# 福島第二原子力発電所 原子炉施設保安規定について (前回ヒアリング時コメントに対する補足説明)

令和 2 年 1 2 月  
東京電力ホールディングス株式会社

## 令和2年12月2日のヒアリングにおける指摘事項の回答

## ヒアリングにおける指摘事項の回答（No. 2）

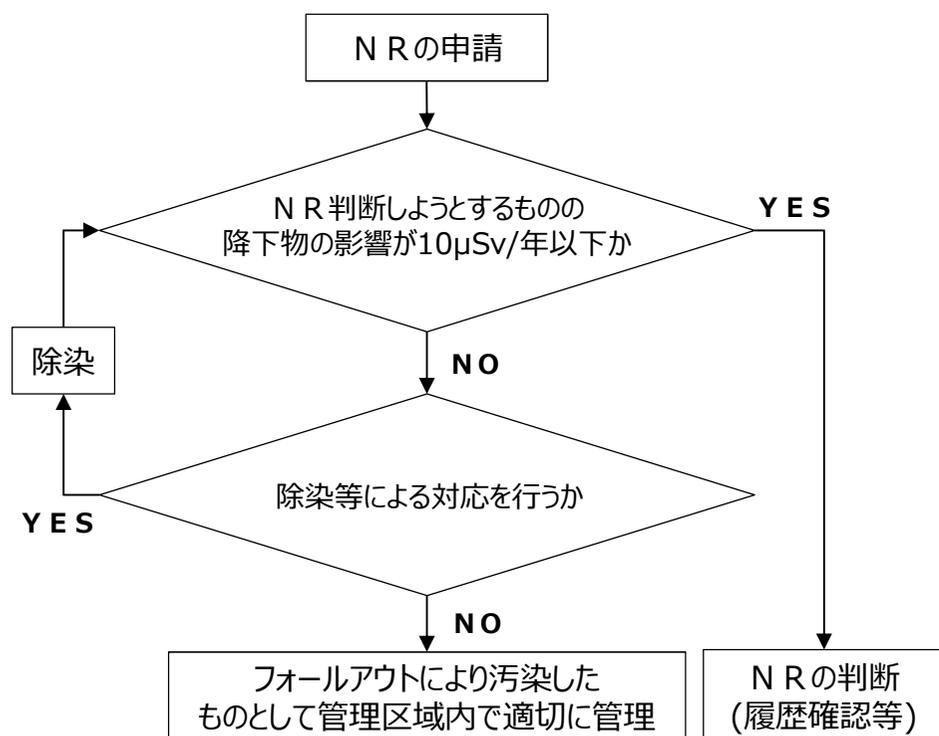
地震終了後及び火災が発生した場合の鎮火後の損傷有無の確認対象を、維持すべき原子炉施設（廃止措置計画に定める性能維持施設）としている考え方を示すこと。

- 変更前の保安規定第17条（地震・火災等発生時の対応）の考え方を踏襲した記載としている。

- (1)震度5弱以上の地震が観測※1された場合は、地震終了後、維持すべき原子炉施設※2の損傷の有無を確認する。
- (2)原子炉施設に火災が発生した場合は、早期消火及び延焼の防止に努め、鎮火後、維持すべき原子炉施設※2の損傷の有無を確認する。  
（中略）

記載の考え方：廃止措置段階に必要となる機能を維持するために地震・火災等発生時に講ずべき措置として、廃止措置計画に定める

維持すべき原子炉施設（＝性能維持施設）に対する措置を記載。

地震発生後に確認すべき対象範囲（性能維持施設以外を含む）については、社内規程で明確化。

火災による影響範囲は一定の範囲に限定されることを踏まえ、鎮火後の原子炉施設の状況を確認したうえで、関連する性能維持施設の損傷有無の確認については社内規程で明確化。

## ヒアリングにおける指摘事項の回答 (No.3) (1/2)

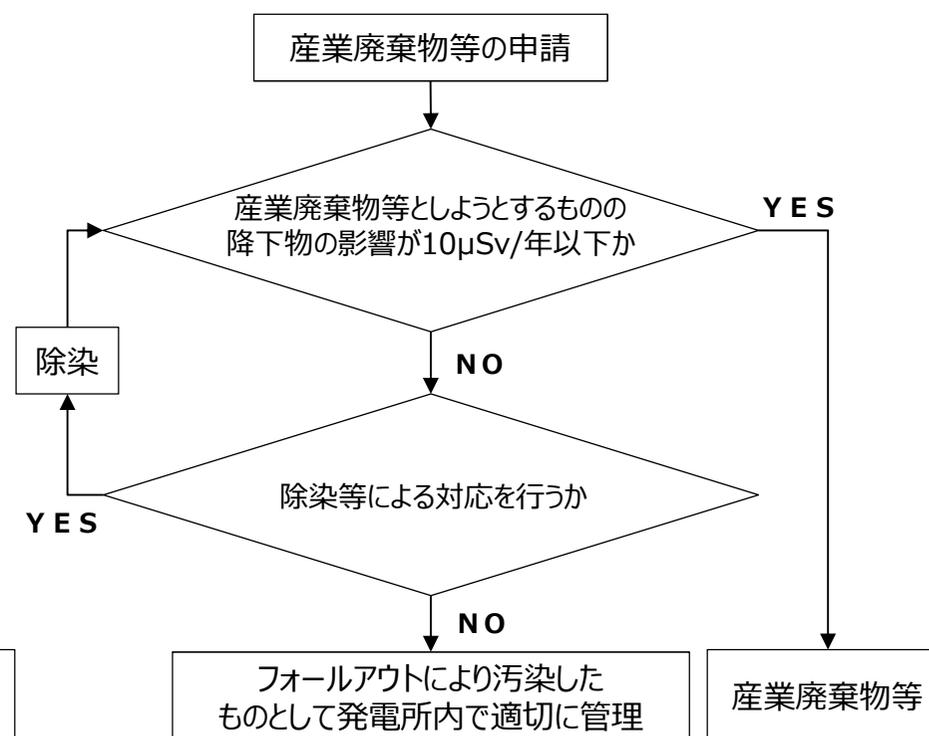
事故由来放射性物質の降下物による影響について、今後の対応も含めて説明すること。

- 原子炉等規制法に基づく設計及び工事計画（変更）認可申請書及び電気事業法に基づく工事計画（変更）認可申請書に記載されている設備・機器等を産業廃棄物として処分又は資源として有効利用しようとするものとして扱おうとする際には、以下のフローのとおり、その都度実施する。

## 審査会合における指摘事項の回答 (No. 5)

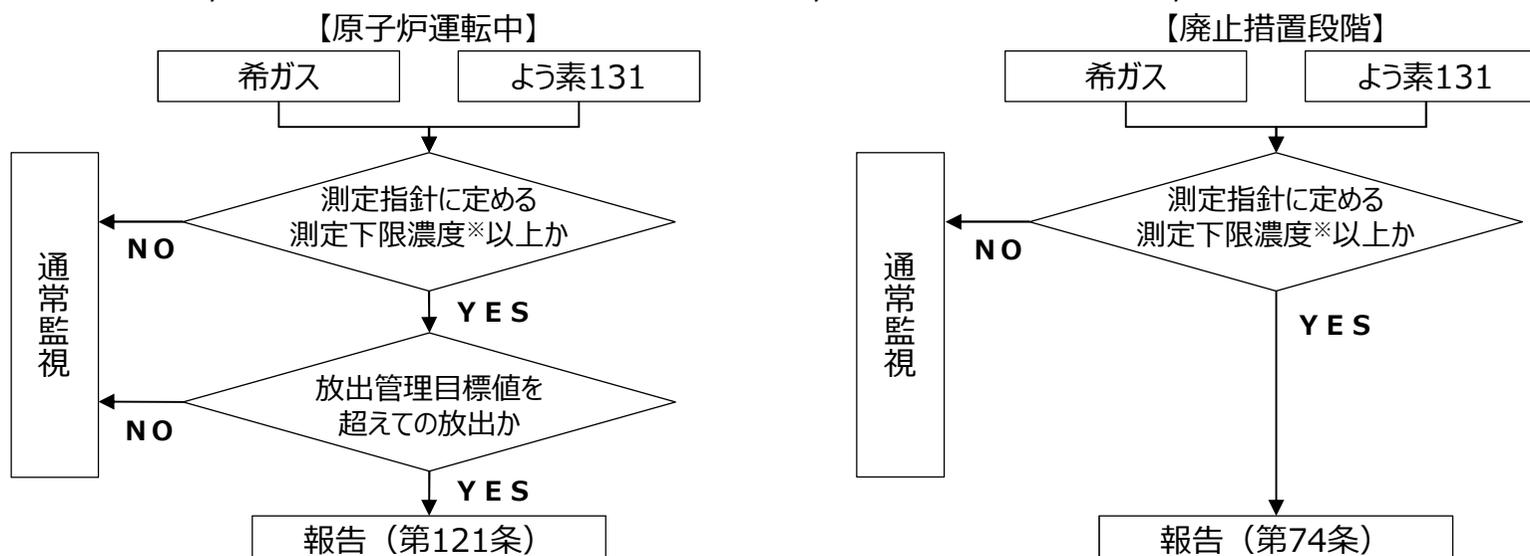
放出管理目標値を設定しない場合の保安規定での管理方法を説明すること。

- 解体工事準備期間においては、原子炉の運転を終了していること、原子炉の運転を停止してから長期間が経過していること、放射性物質によって汚染された区域の解体工事を行わないこと、放射性気体廃棄物に必要な放射性廃棄物処理機能、放出管理機能及び性能を有する設備を維持管理することから、放射性気体廃棄物の放出量は無視できる程度である。
- 放射性気体廃棄物の管理としては、運転中と同様に、適切な頻度で測定を実施し、次の事項を管理する。
  - 排気筒等からの放射性気体廃棄物の放出による周辺監視区域外の空気中の放射性物質濃度の3ヶ月平均値が、法令に定める周辺監視区域外における空気中の濃度限度を超えないこと。
  - 排気筒等において放射性物質濃度（希ガス、よう素131）が、測定指針に定める測定下限濃度未満であること。
- 運転中と同様に、放射性気体廃棄物を放出する場合は、排気筒モニタを監視し、排気筒等より放出する。

※測定指針に定める測定下限濃度・・・希ガス： $2 \times 10^{-2} \text{Bq/cm}^3$ 、よう素131： $7 \times 10^{-9} \text{Bq/cm}^3$
